Ministerstvo národní obrany

č. 1987 Taj. h. St. MPO 936

vět: Dodatek k čl. 7700 Taj. h. St. ROP 1936
 Št. ROP 1936 - teh. zákoník
 navržen pro opevnění hranic

Dodatek k čl. 7700 Taj. h. St. ROP 1936

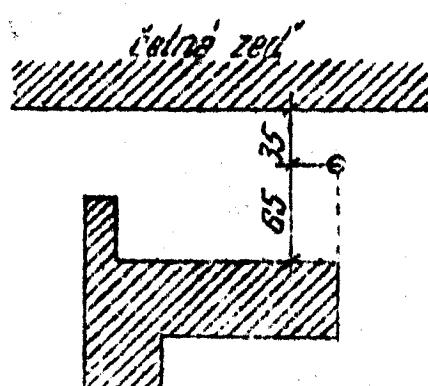
2. / Otvor pro periskop umístujte takto:

pro typ A-:

pro typ B-:

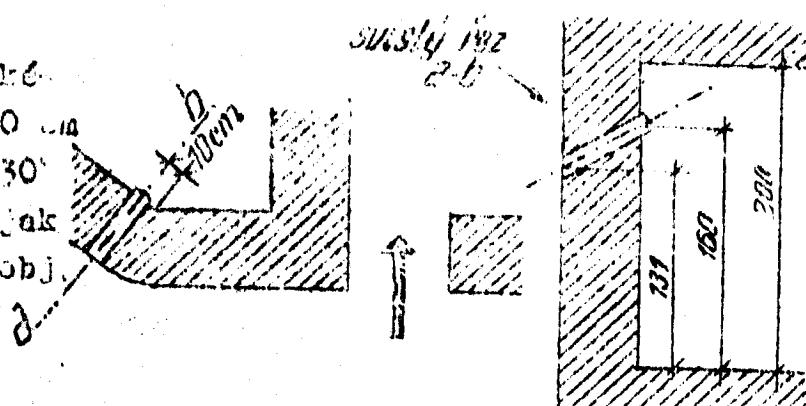
4./ Granátový sklep osadte jen jeden pro každý objekt. Budou umístěny v 10x6 částech.

a to osou 10 cm od lomené vnitřní hranice střeleckého prostoru, ve výšce 160 cm od podlahy a ve sklonu 30° v rovině kolmé na zed. Jak znázorňuje nákres pro obj. A-160,
